**PROGETTO DEFINITIVO PER LA REALIZZAZIONE DI UN IMPIANTO  
AGRO-FOTOVOLTAICO DENOMINATO VILLASOR**

**CONTRODEDUZIONI AL PARERE DEGLI ENTI COMPETENTI**

Codice elaborato REL_SP_QE		Scala	Formato
REV.	DATA	ESEGUITO	VERIFICATO
00	Gennaio 2024	Ing. Silvio Matta	
		Dott. Geol. Luigi Maccioni

Figura 1: Posizionamento dell'impianto FV rispetto ai Vincoli Idraulici (Hi3 e Hi4) – Da Sardegna Geoportale.

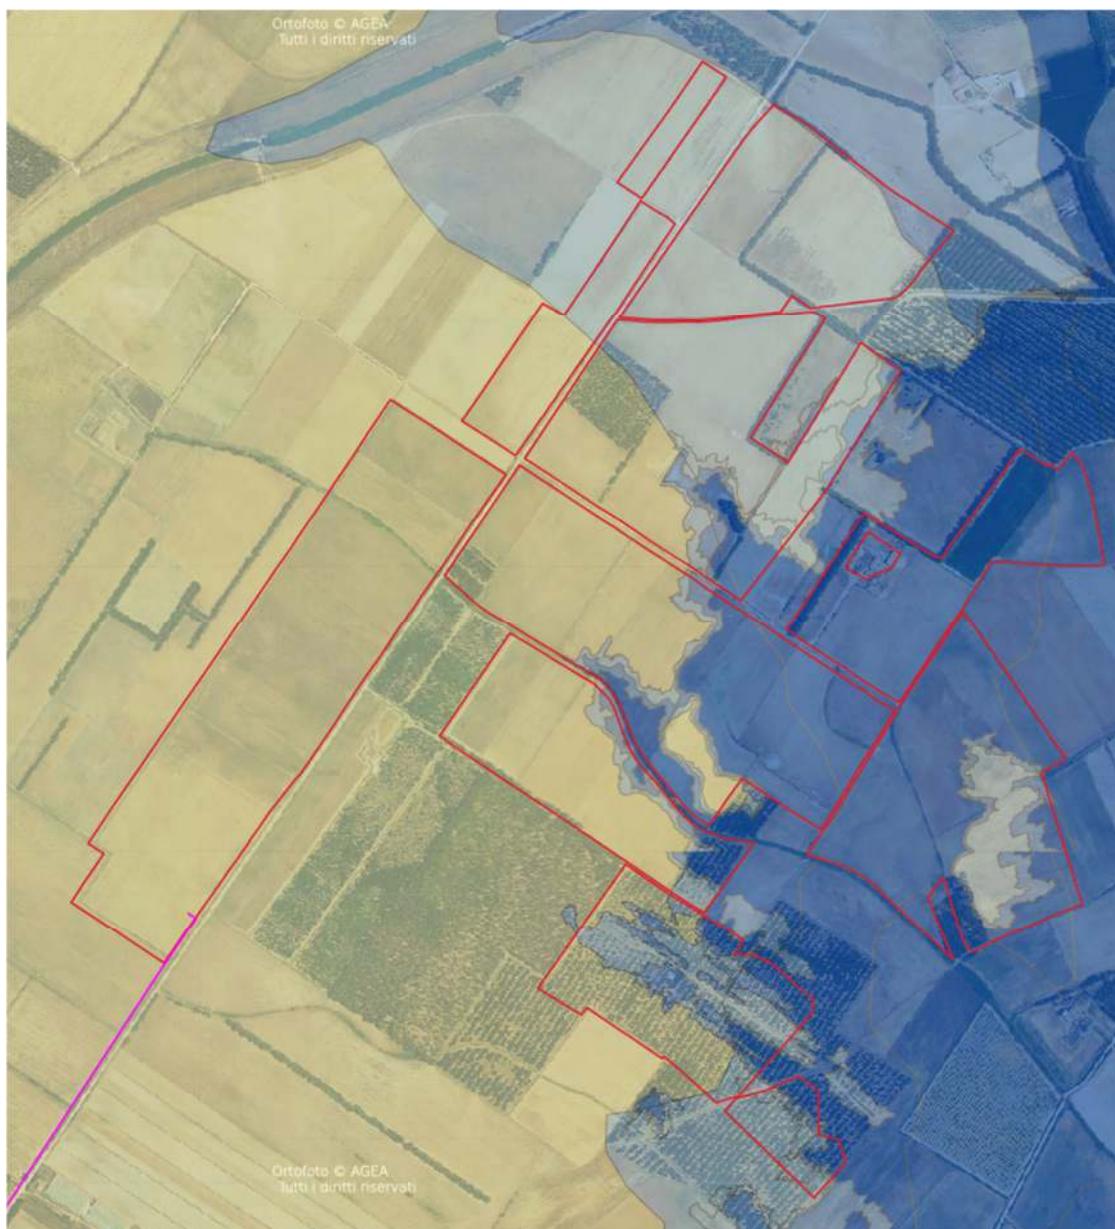
Dall'inquadramento delle opere rispetto alle pericolosità idrogeologiche del PAI vigente si riscontrano delle interferenze tra l'impianto di produzione e le aree di pericolosità idrogeologica del PAI Hi3 e Hi4 che interessano buona parte del lato destro dell'impianto.

Si rileva inoltre che alcune stringhe dell'impianto di produzione sono sovrapposte ad alcuni elementi idrici del reticolo ufficiale ai fini PAI quali Fiume 276480, Fiume 277761, Fiume 277713, Gora S'Andria così come individuati nel reticolo idrografico di riferimento ai fini del PAI, e altri elementi idrici inclusi quelli desumibili dalla carta dell'Istituto Geografico Militare (IGM), Carta topografica d'Italia - serie 25VS edita per la Sardegna dal 1958 al 1965, ricadenti, pertanto, all'interno di aree a pericolosità idraulica Hi4, ai sensi dell'art. 30 ter delle N.A. del PAI.

In merito all'osservazione inerente l'interferenza tra impianto di produzione e le aree di pericolosità idrogeologica del PAI Hi3 e Hi4, si fa presente che pur essendo l'estensione dell'impianto agrivoltaico interferente con le aree di pericolosità indicate, tuttavia l'area occupata dai pannelli non ricade nel vincolo di pericolosità Hi3 e Hi4, così come nessun elemento tecnologico che compone l'impianto fotovoltaico.

Si riportano in Figura 1 e Figura 2 le planimetrie dell'impianto rispettivamente con l'ingombro del parco agrivoltaico nel suo complesso e con il dettaglio dei pannelli fotovoltaici.

Come si può facilmente rilevare, le parti “tecnologiche” dell'impianto agrivoltaico, ossia le strutture tracker, i pannelli, le cabine di campo e le altre componenti, sono state posizionate totalmente al di fuori delle aree di pericolosità idrogeologica del PAI Hi3 e Hi4. L'unica eccezione riguarda due brevi tratti di cavidotto interrato per la connessione elettrica delle aree utili al posizionamento dei pannelli fotovoltaici ma “circondate” da aree Hi3 e/o Hi4 (Cabina C-14 e Cabina C-09, che servono 2 aree di modesta potenza da circa 1 MW ciascuna, mostrate nella figura 13).

Figura 4: Fiume 276480

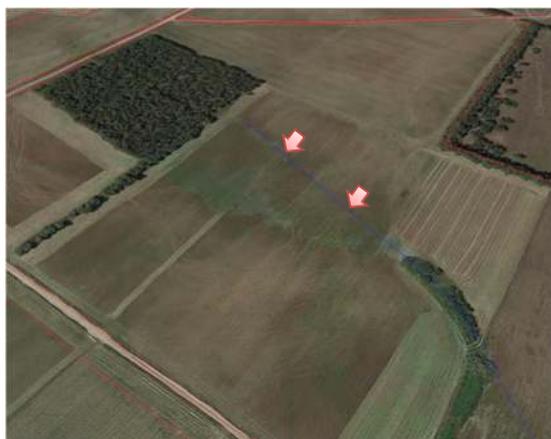
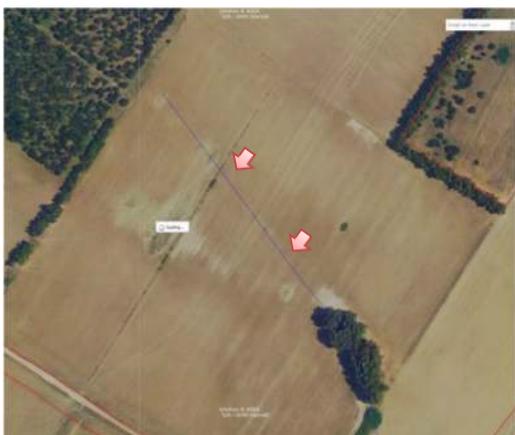
**a) (fiume 276480 / fascia 10 m)**

Il progetto ha previsto una adeguata distanza dei pannelli fotovoltaici dall'elemento strahler indicato; tuttavia se si considera ad esempio la tavola di progetto TAV\_FV\_01\_PLAN\_GEN, a causa di fisiologiche imprecisioni cartografiche (dovute anche alla vastità delle aree in progetto ed ai fattori di scala), di cui si riporta stralcio nella figura 4, si potrebbe avere l'impressione di una parziale sovrapposizione tra i pannelli e la fascia di rispetto dello strahler.

Nella parte indicata, ingrandendo meglio il dettaglio, è chiaramente visibile l'arretramento delle strutture tracker rispetto alle linee rosse del confine del lotto, secondo una linea curva che riprende la forma dello strahler e relativa fascia di rispetto di 10 metri.

Inoltre è chiaramente visibile lo spazio vuoto nella parte inferiore delle file di tracker riportati (indicate dalla freccia azzurra nelle figure 4 e 5) che permette, qualora necessario, un incremento ulteriore della distanza dei pannelli in progetto dalla fascia di rispetto dello strahler (o anche una ulteriore correzione mediante traslazione delle stesse verso sud) mediante un loro allineamento verso il basso (Figura 5).

Figura 11: Fiume 277713. Evidenza di non interferenza con i pannelli fv.

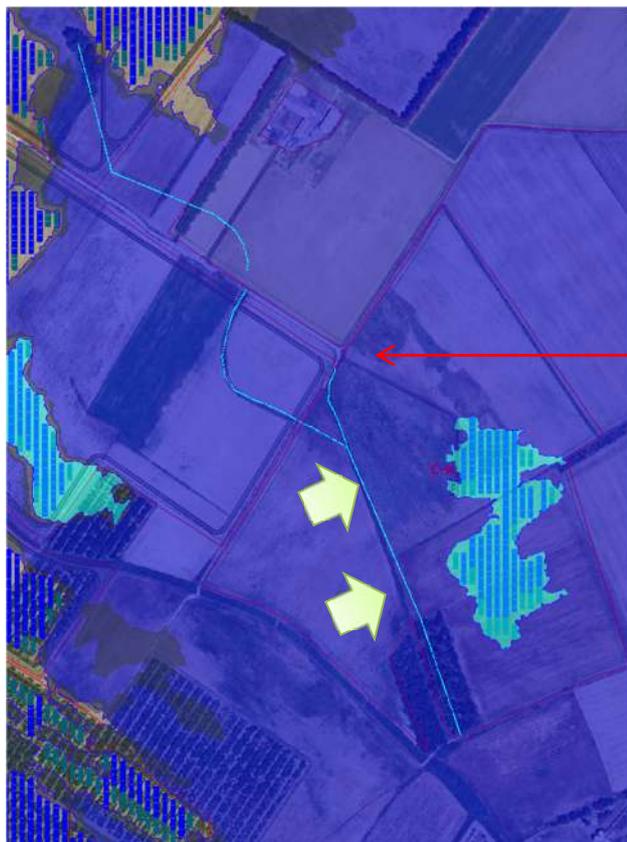
c) (fiume 277713 / fascia 25 m)

L'elemento strahler indicato risulta piuttosto distante da qualunque elemento tecnico dell'impianto fotovoltaico: esso nasce e muore ben distante dagli elementi tecnologici dell'impianto fotovoltaico, e pertanto non si ha alcuna interferenza con le strutture o altri componenti, come chiaramente visibile dal particolare mostrato nella sottostante Figura 11.

Nel particolare 11 b invece è visibile l'interferenza del corpo idrico strahler con il percorso del cavidotto interrato che collega la Cabina di Campo C-14 alla C-09, che lo interseca ad 11 metri dal punto in cui termina lo strahler stesso. Tale interferenza è facilmente risolvibile spostando verso nord di circa 10 metri il passaggio dello stesso. Sarà possibile determinare l'esatto posizionamento del cavidotto rispetto al vincolo solo a seguito dei rilievi topografici da effettuare in fase di progettazione esecutiva.

Figura 12: Particolare delle 2 aree in Hi1 su sui sono stati previsti i pannelli fotovoltaici, circondati da aree Hi3 e Hi4.

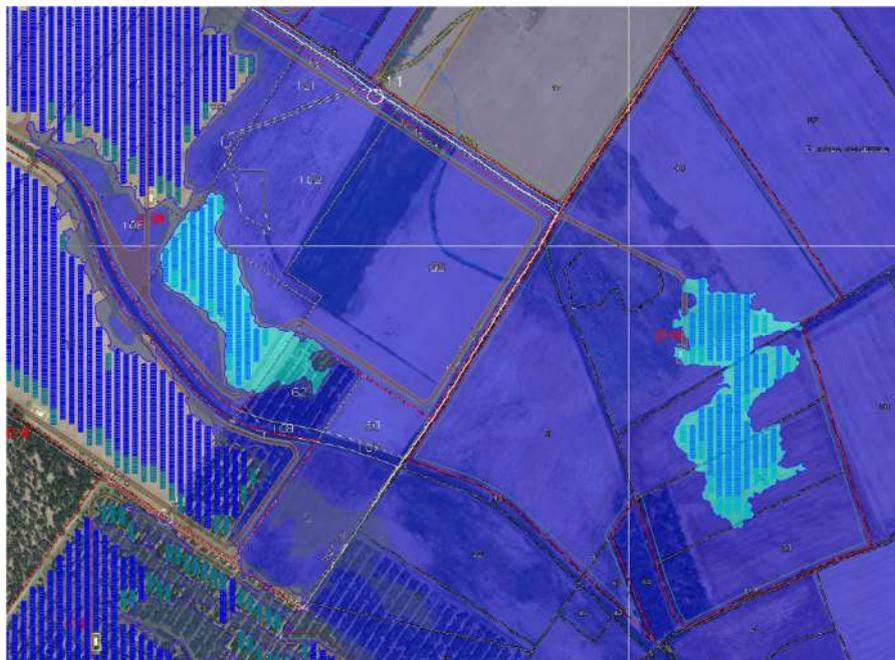
Sempre relativamente alle interferenze dei cavidotti interni all'impianto fotovoltaico rispetto alle aree di pericolosità idrogeologica del PAI Hi3 e Hi4, è riscontrabile il percorso di connessione tra le cabine di campo C-14 e la C-09, come illustrato in figura 13. In questo caso, l'area servita dalla C-14 risulta essere completamente circondata da zona Hi3 / Hi4 e le uniche modalità di collegamento possibili sono:

La soluzione progettuale scelta prevede l'utilizzo di un cavidotto interrato a profondità di 1.50 m, con i cavi elettrici previsti in unico tratto senza giunzioni, data la modesta distanza da coprire, e con caratteristiche di robustezza e resistenza all'acqua e adatti per la posa interrata. La soluzione permette un impatto ambientale praticamente nullo. Si osserva che nelle immediate vicinanze dei percorsi indicati in progetto, attualmente sono già presenti palificate per portare l'energia elettrica ad alcune utenze e piccoli edifici esistenti nei dintorni (freccia verde in figura 13).

Figura 13: Particolare del tratto di cavidotto di connessione tra la cabina C-14, la C-09 e la C-08. In giallo il percorso alternativo proposto. La freccia verde indica un'area con edifici esistenti serviti da linea elettrica su palificata.

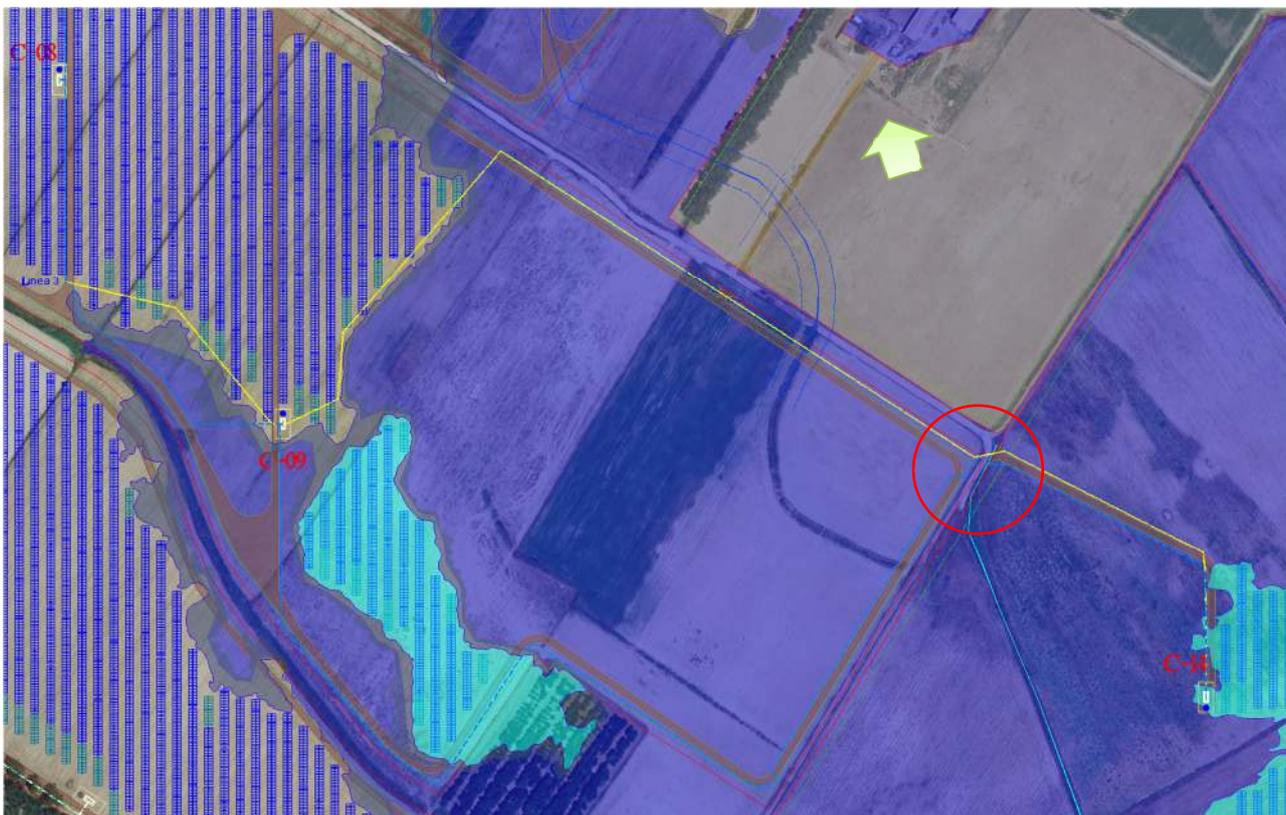
Una ulteriore interferenza dei cavidotti interni segnalata risulta essere quella che riguarda il tratto tra la cabina C-09 e la C-08 e il suddetto strahler, che può facilmente essere risolto modificando leggermente il percorso dello stesso così da farli "costeggiare" i limiti della suddetta area di pericolosità, secondo quanto illustrato in figura 13 b.

Figura 15: Particolare di dettaglio su ortofoto.

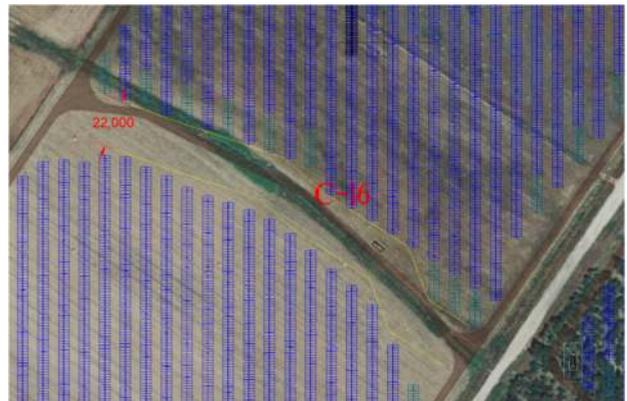
**d) (Gora S'Andria / fascia 10 m)**

L'elemento strahler indicato risulta passare in un punto dell'impianto in cui la cartografia presenta leggere differenze rispetto alla situazione reale, differenze evidenti nelle sottostanti figure 14 e 15, e pertanto il percorso dell'elemento strahler risulta sfalsato (traslato lungo un asse N-S) di alcuni metri rispetto alla posizione dei pannelli.

Nel progetto tuttavia le ipotetiche linee di confine tra le due aree di ingombro dei pannelli sono separate da una distanza  $\geq 22$  metri e dunque superiore ai 10+10 metri previsti come fascia di rispetto per lo strahler indicato, per cui risulta esistere la giusta fascia di rispetto relativa a questo strahler, e il suo esatto posizionamento (come per il punto precedente) sar  possibile solo a seguito dei rilievi topografici da effettuare in fase di progettazione esecutiva. Pertanto, ci si riserva di rilevare esattamente questi elementi in fase esecutiva, al fine di traslare la fascia di rispetto nella esatta posizione rispetto all'elemento strahler indicato.

Figura 17: Particolare delle aree in cui la recinzione “interferisce” con aree Hi3 e Hi4 (freccie rosse).

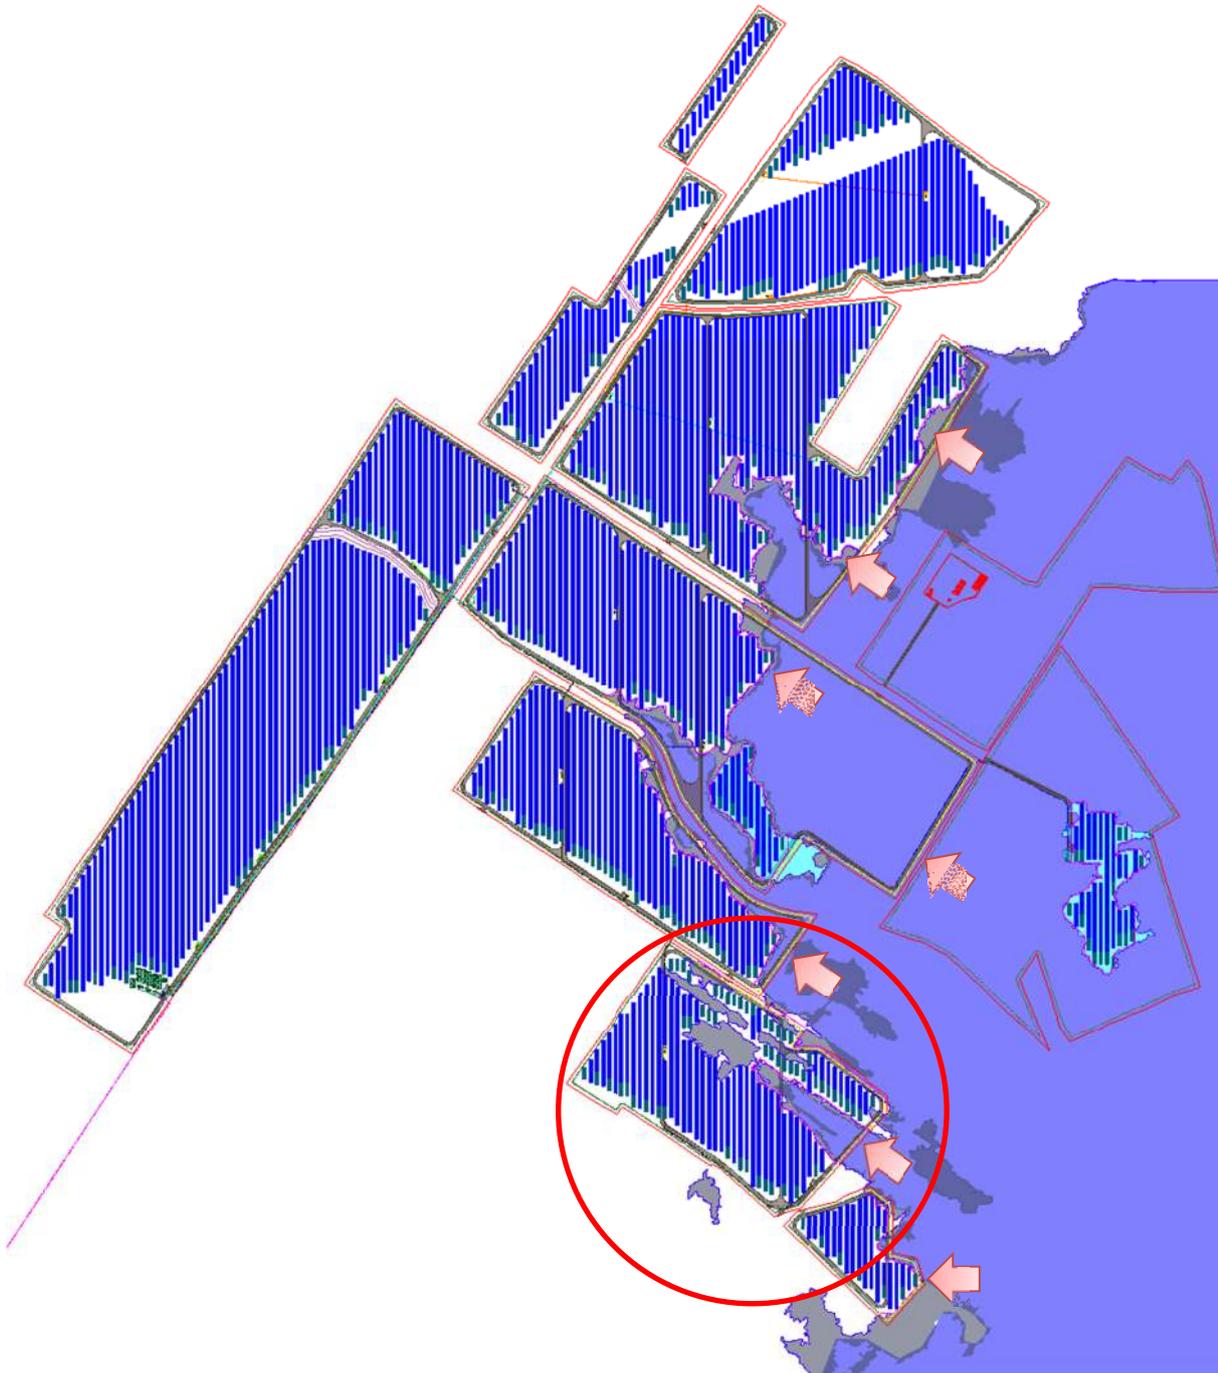
Per quanto riguarda le osservazioni sulla recinzione e sua interferenza con le aree PAI a rischio idrogeologico Hi3 e Hi4, si osserva innanzitutto che il suo posizionamento deriva dalla necessità oggettiva di delimitare la proprietà, prima ancora che l'impianto agrivoltaico stesso, e questo perché un accesso indiscriminato alla proprietà (e ancor peggio alle aree di impianto sia nella parte tecnologica che in quella agricola) espone la proprietà a tutti i rischi derivanti dal dover rispondere in solido a qualunque cosa succeda al suo interno, ove si dimostri che non sono state attuate tutte le misure adeguate ad impedirne gli eventi; in questo caso dunque, l'accesso indiscriminato di persone e/o animali espone la proprietà a dover rispondere anche penalmente su eventuali pericoli/danni che un uso improprio dell'area e delle cose in essa contenuto (ad esempio il riversamento di materiali che trasformerebbe l'area in una discarica abusiva, etc.). Dunque, in generale, impedisce che le aree risultino "terra di nessuno" e che delle stesse possa essere fatto un uso improprio, ad esempio come discarica abusiva, qualora non vi fosse una minima segregazione.

Nella tavola di progetto TAV\_GEN\_14-PAI-HI, ove vengono riportati i confini catastali dell'impianto fv rispetto alle aree Hi, risulta visibile l'interferenza dell'impianto ingombro con suddette aree Hi3 e Hi4. Tuttavia i pannelli e gli altri elementi costruttivi dell'impianto fv sono stati rigorosamente posizionati al di fuori di queste aree, come precedentemente indicato.

Pertanto, poiché l'estensione dei terreni è tale che gli stessi risultano a volte interessati da aree con vincolo Hi3 e/o Hi4, e poiché la recinzione utilizzata assolve al compito di chiudere l'impianto e i terreni agricoli annessi al fine di evitare un ingresso non autorizzato in tali aree, è stata fatta la scelta tra le seguenti soluzioni plausibili:

Figura 20: Particolare della soluzione i), con recinzione di progetto su tutto il perimetro dell'area (linea verde scuro).

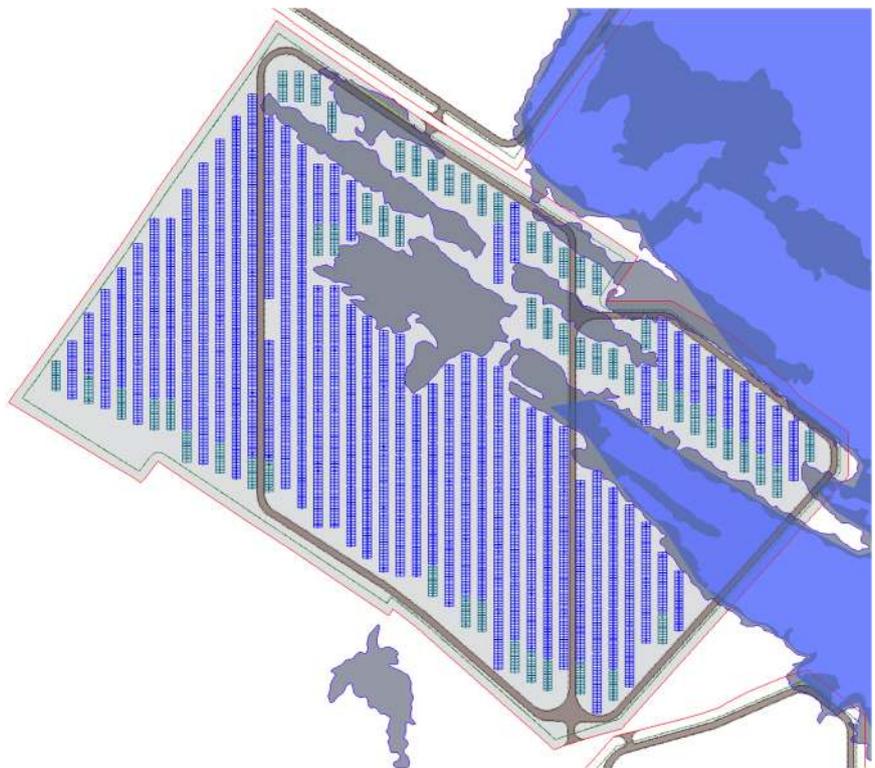
che le aree di pericolosità Hi3 e Hi4 siano sgombre da pannelli e da eventuali opere accessorie quali recinzioni, manufatti fuori terra o interrati a servizio dell'impianto.

- i) La recinzione segue il contorno esterno dell'area intera dell'impianto, risultando così funzionale e poco impattante dal punto di vista visivo, con una estensione ridotta rispetto alle altre soluzioni elencate;

Figura 23 a: Dettaglio delle strutture di impianto nelle due aree di interferenza dell'impianto agrivoltaico con le fasce di prima salvaguardia (art. 30 ter delle N.di A. PAI)

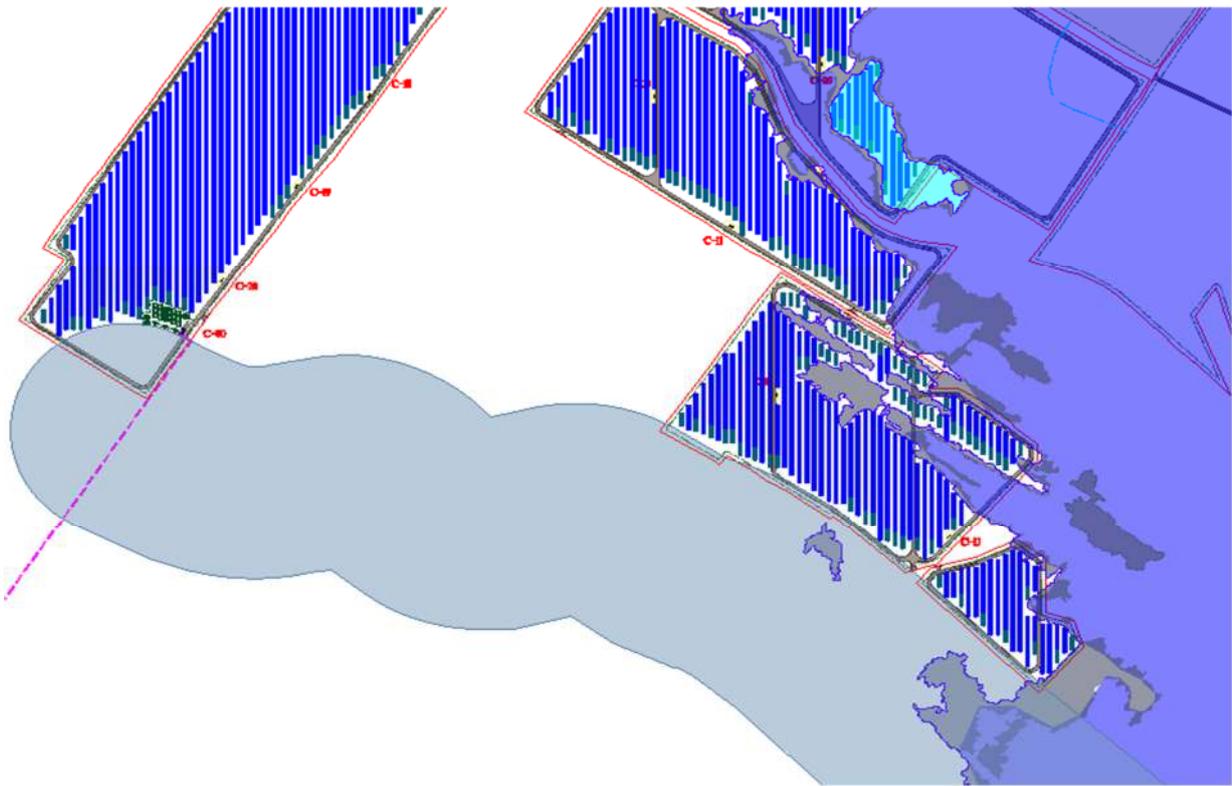
Si rileva anche l'interferenza dell'elettrodotto di connessione con alcune aste del reticolo ufficiale di riferimento ai fini PAI ivi incluso quello desumibile dalla carta dell'Istituto Geografico Militare (IGM), Carta topografica d'Italia - serie 25VS edita per la Sardegna dal 1958 al 1965 quali: 09101 Fiume 5858, Canale Riu Nou, Gora Zirva Terramaini e relative fasce di prima salvaguardia di cui all'art. 30 ter delle N.A. del PAI, equiparate ad aree a pericolosità molto elevata Hi4. Tali interferenze risultano individuate negli elaborati di progetto, l'elaborato "Relazione tecnica linea di connessione alla RTN" riporta la generica tipologia di risoluzione.

Relativamente alla nota circa "l'interferenza dell'elettrodotto di connessione con alcune aste del reticolo ufficiale di riferimento ai fini PAI ivi incluso quello desumibile dalla carta dell'Istituto Geografico Militare (IGM).....", come da richiesta del presente comunicato, è stata prodotta una tavola progettuale di dettaglio (TAV\_EL\_02-SEZ-CAV\_a ) che meglio specifica le soluzioni tecniche progettuali che sono state fatte.
